광덕교차로(항동지구) (현황+개선)

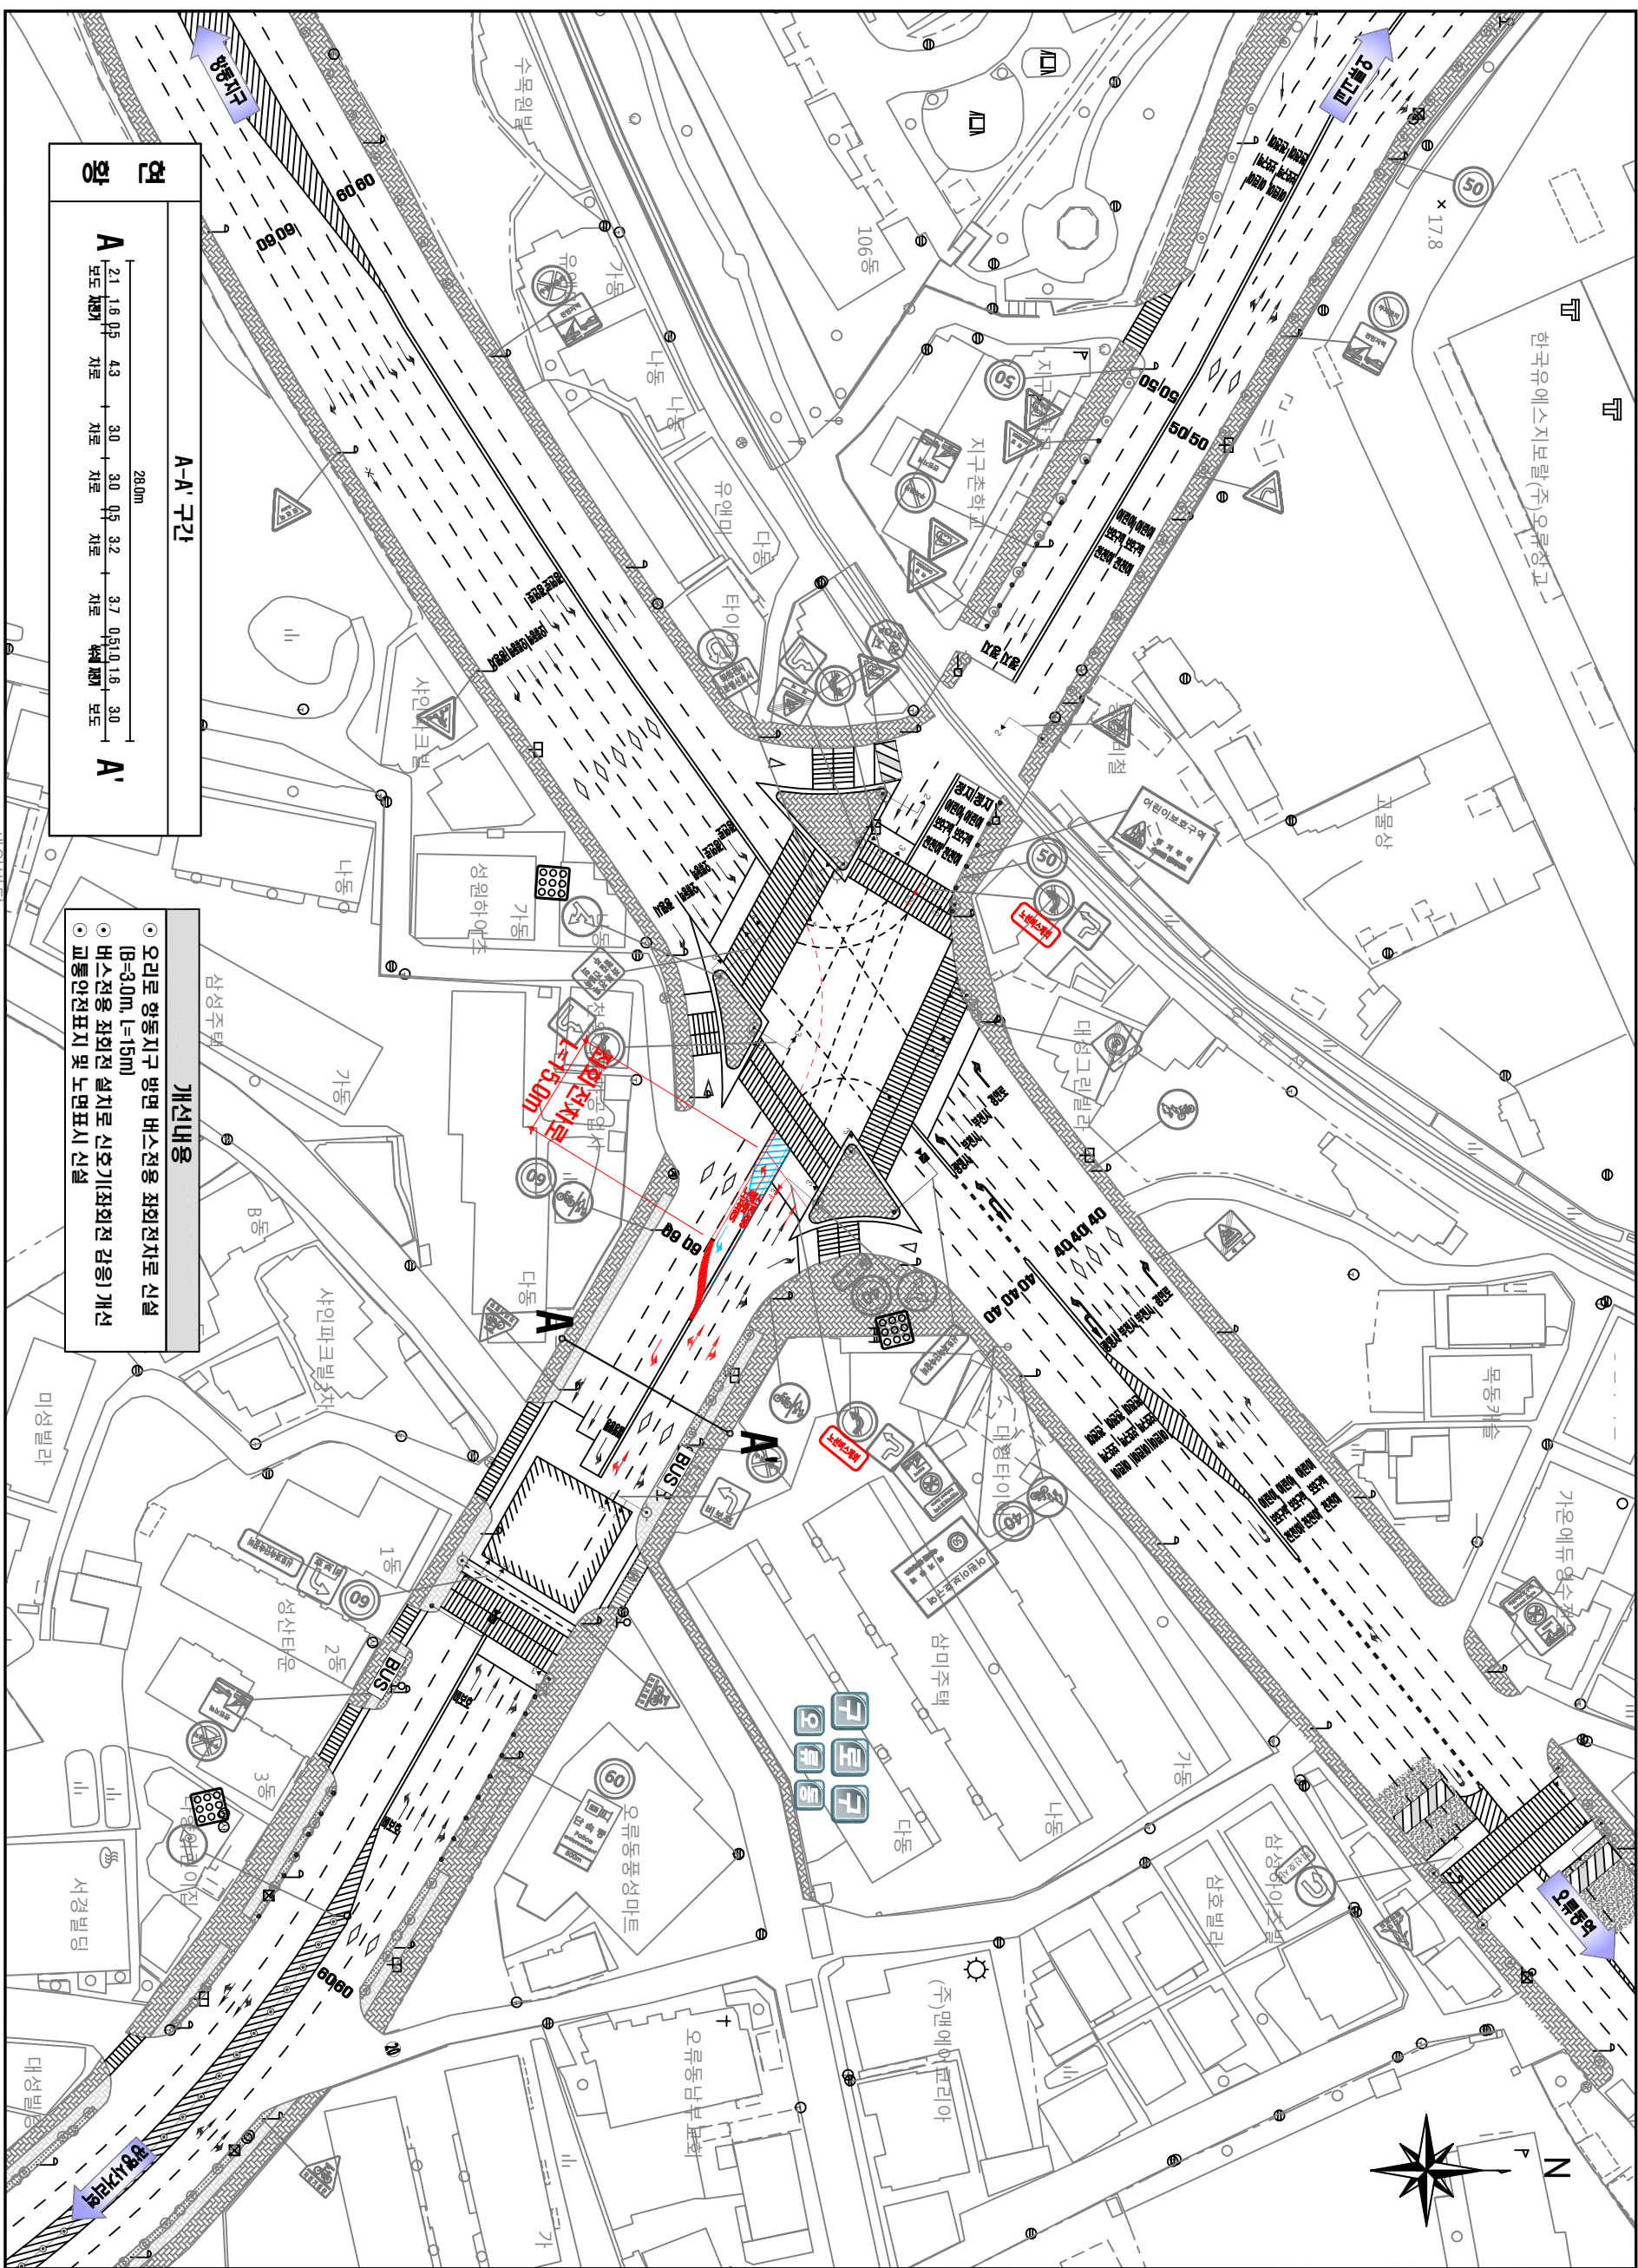
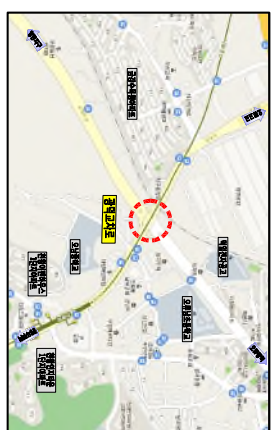
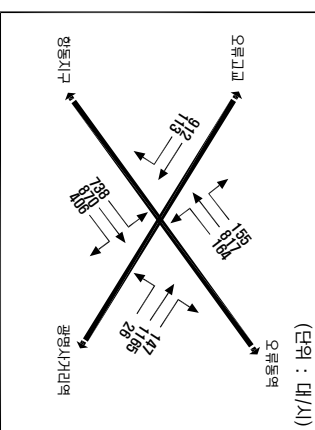
- 개선내용**
- 오리로 항동지구 방면 버스전용 좌회전차로 신설 (B=3.0m, L=15m)
 - 버스전용 좌회전 설치로 신호기 좌회전 감응) 개선
 - 교통안전표지 및 노면표시 신설
